Oggetto [ID_VIP 4865] PIETRAGALLA (PZ), POTENZA (PZ): Impianto per la produzione di energia da fonte eolica ricadente nei comuni di Pietragalla (PZ) e Potenza in località “Poggio d’oro”, costituito da 10 aerogeneratori da 4,2 MW per una potenza complessiva pari a 42 MW.
Proponente: Exenergy S.r.l.s.
Procedura di Valutazione di Impatto Ambientale ai sensi dell’art. 23 del D.Lgs. 152/2006.
Parere tecnico istruttorio della Soprintendenza speciale per il Piano Nazionale di Ripresa e Resilienza.

Soprintendenza speciale per il Piano Nazionale di Ripresa e Resilienza

Inquadramento impianto eolico. Raffronto tra la prima e la seconda proposta progettuale. Nei cerchi rossi le WTG eliminate.

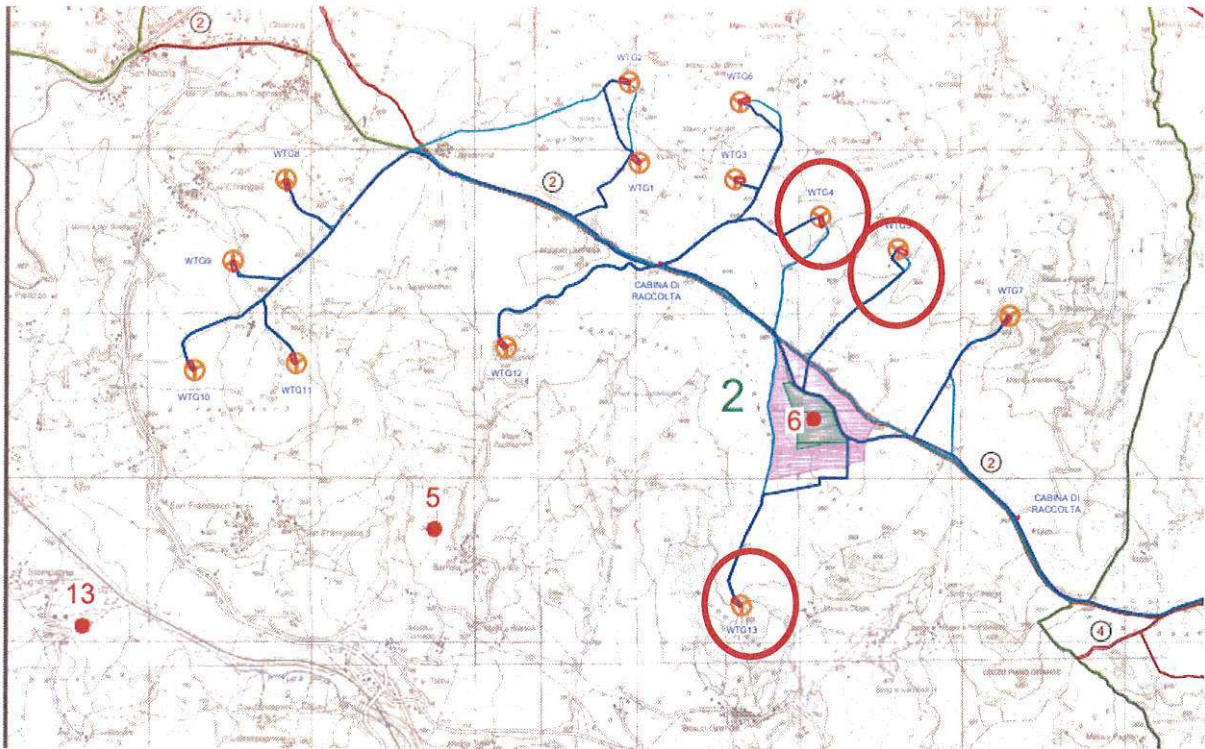
Si noti come le WTG 8 e 7, spostate nella seconda proposta, risultino comunque molto prossime all'area archeologica di Cozzo Staccata (indicata con retino color magenta in entrambe le cartografie).

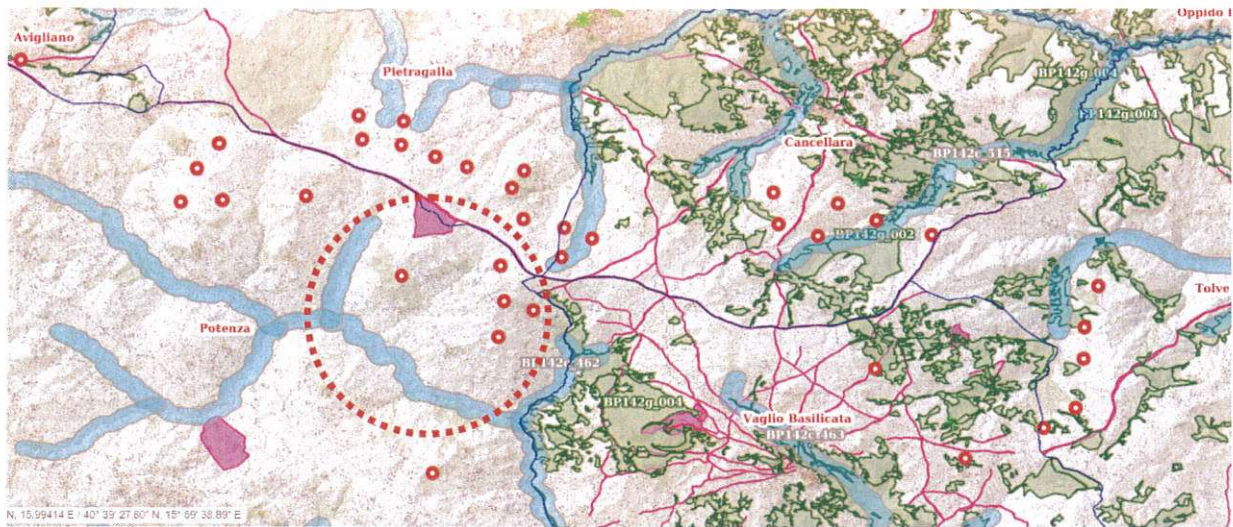
VALUTATO in particolare che, l'impianto, per quel che concerne gli aspetti percettivi e l'impatto cumulativo, interagisce negativamente con altri impianti (circa 62, tra eolici e fotovoltaici) indicati negli elaborati di progetto, amplificandone l'effetto selva e producendo un forte impatto percettivo sui ricettori sensibili (dinamici e statici) sopra indicati ma contribuisce anche alla progressiva perdita di lacerti di paesaggio naturale, andando a gravare su un territorio che non deve essere sacrificato in nome di una ormai consolidata 'eolizzazione' e trasformazione in 'distretto energetico' dello stesso;

CONSIDERATO che, come sottolinea la competente SABAP nel succitato parere, l'impianto risulta molto vicino ad altri parchi eolici, già realizzati, in particolare agli aerogeneratori:

Fotosimulazione dall'area archeologica denominata "Serra Braida", stato ante-operam e post-operam

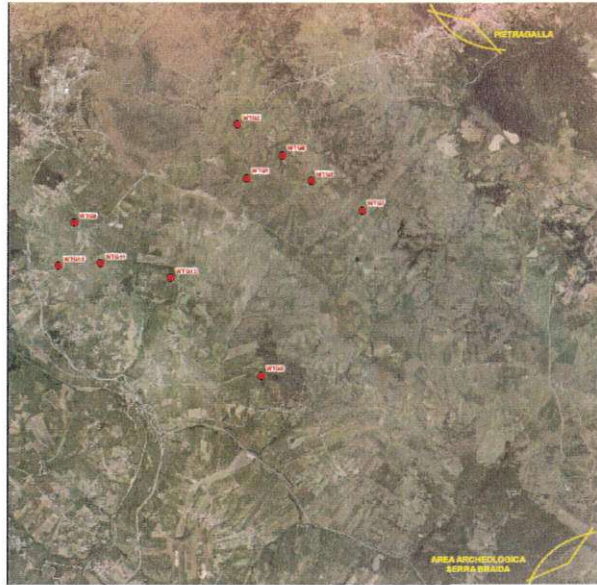
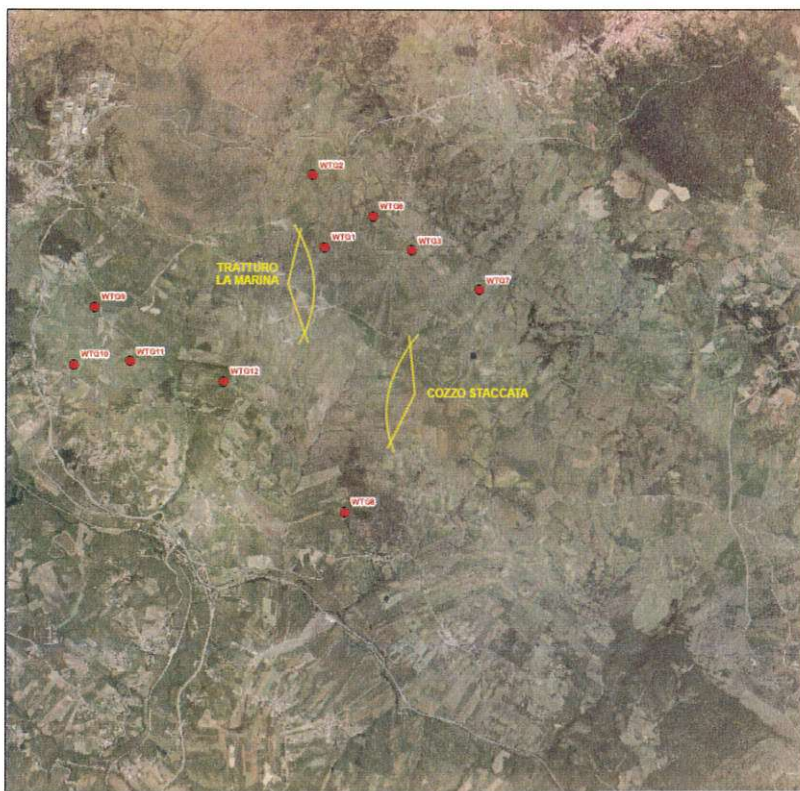
RITENUTO che, nonostante la richiesta di specifico approfondimento, elaborata dalla competente SABAP in fase di richiesta di integrazioni, la società non abbia ottemperato pienamente alla produzione di fotosimulazioni da alcuni punti percettivi e viste panoramiche, individuate in tale nota e, soprattutto, ai fotoinserimenti dall'importante sito del Parco Ubano dei Palmenti di Pietragalla, limitandosi a poche immagini, di seguito, in gran parte, riprodotte:

Immagine tratta dal Piano di Dismissione presentato dalla Società, che mostra il tipo di opera proposta per il ripristino ambientale dell'area di interventi

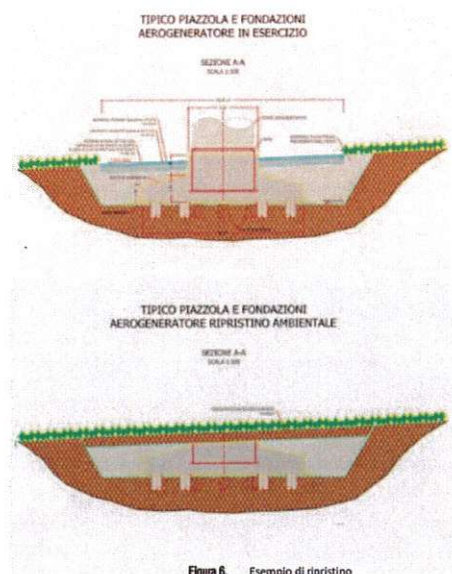
CONSIDERATO che, con riferimento alle opere di dismissione illustrate dalla Società nel piano di dismissione (ovvero che dopo lo smontaggio degli aerogeneratori, per i plinti di fondazione si prevedrà la demolizione degli stessi per una **profondità di mt 1** dal piano di campagna e il successivo rinterro della restante parte), si evidenzia che, a fine esercizio, l'impianto verrà dismesso, senza, tuttavia, eliminare completamente le opere realizzate ex-novo come fondazioni (profonde almeno 3) e pali, strade, piazzole di accesso, ecc., determinando, così, consumo di suolo, difficilmente utilizzabile per altri fini, in particolare per quello agricolo, e impermeabilizzazione perenne degli strati di terreno più profondi interessati dalle opere fondali;
